東北電原運第29号

令和2年8月31日

女川原子力発電所原子炉施設保安規定
変更認可申請書の一部補正について

女川原子力発電所原子炉施設保安規定変更比較表（令和2年度 東北電原運第29号）

図203-1 品質マネジメントシステムにおけるプロセス間の相互関係

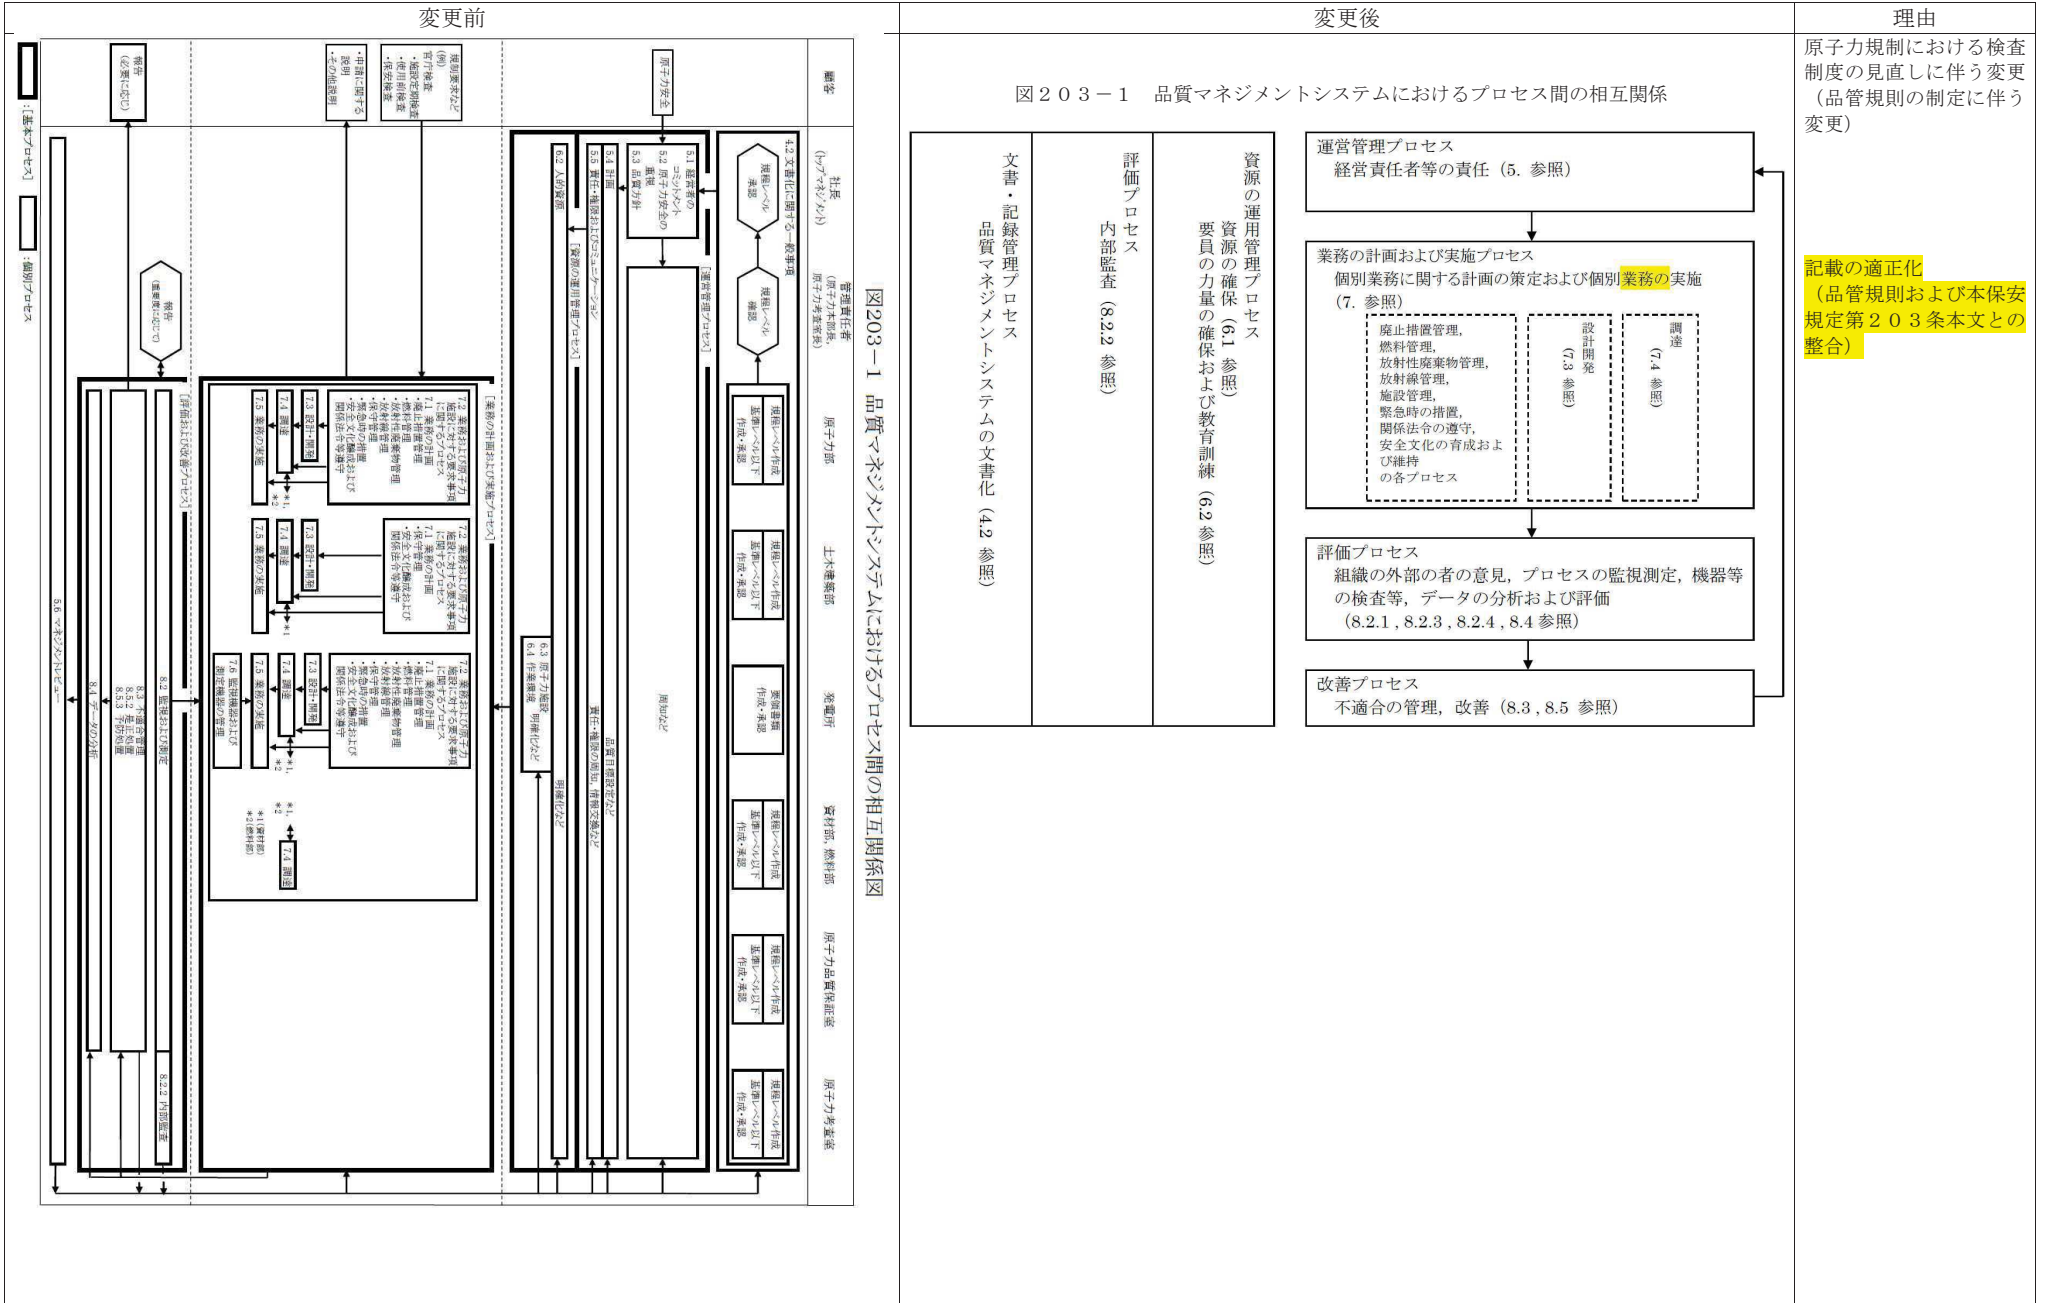
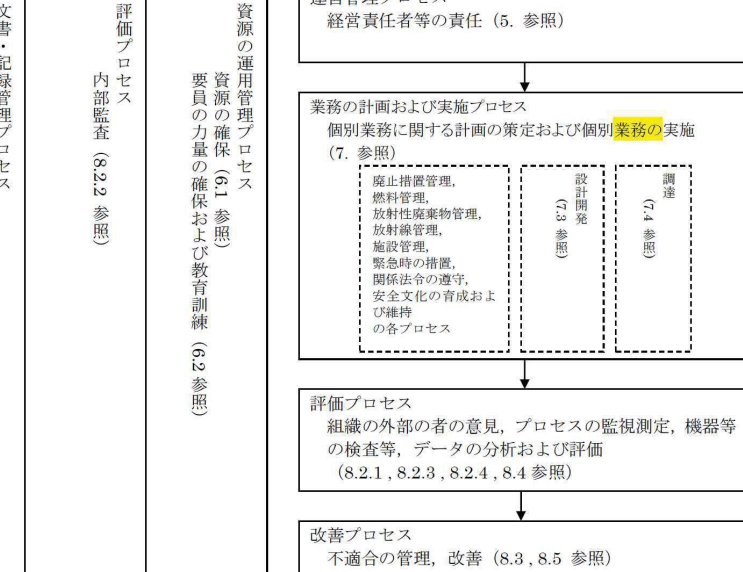
理由
原子力規制における検査制度の見直しに伴う変更（品管規則の制定に伴う変更）

記載の適正化
（品管規則および本保安規定第203条本文との整合）
